DÉLIBÉRATION DU CONSEIL MUNICIPAL DE CAUDRY

DÉLIBÉRATION DST/14-09-2026/Q8

OBJET : PROJET D'EXTENSION DU NOUVEAU CIMETIÈRE COMMUNAL – DÉCISION SUR LA POURSUITE DU PROJET

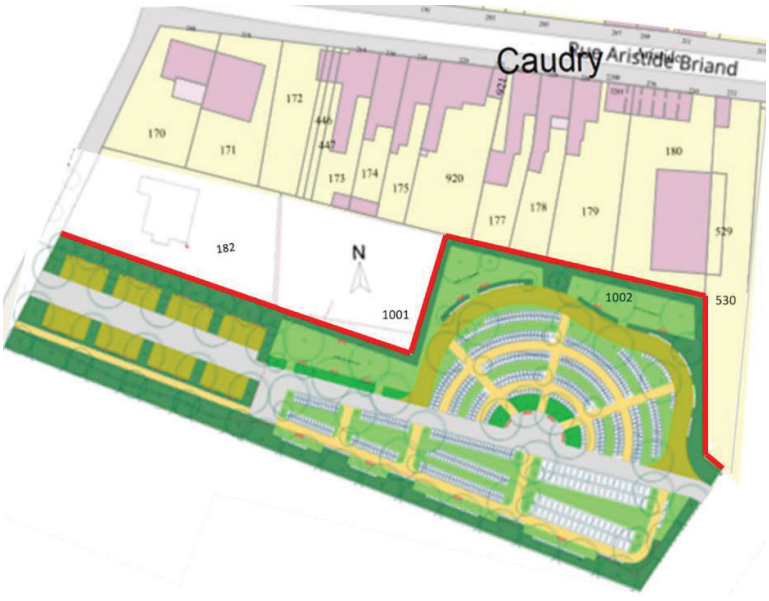
Concernant la « création d'un vis-à-vis » pour les riverains du futur projet d'extension du cimetière, il est indéniable que la demande de madame PIERRARD, sise au n°224 de la rue Aristide BRIAND (parcelle cadastrale n° AP 177), dans sa contribution 5R, pourrait être étudiée en concertation avec l'ensemble des propriétaires des parcelles cadastrales n° AP 182, 1001, 920, 177, 178, 179, 180 et 530 (voir limite en rouge sur le plan ci-dessous). Ainsi, la commune pourrait apporter une réponse globale et adaptée quant à la réalisation d'occultant naturels et/ou artificiels le long des limites des parcelles contiguës au dit projet.
Les projections proposés dans le dossier complété de projet, en pages 122 à 134 du volet Annexes, le laisse au demeurant parfaitement présager, tout au moins en ce qui concerne les occultant naturels.

Réponse de la mairie de Caudry :

III. Réponse à la question du commissaire enquêteur relative aux occultations paysagères
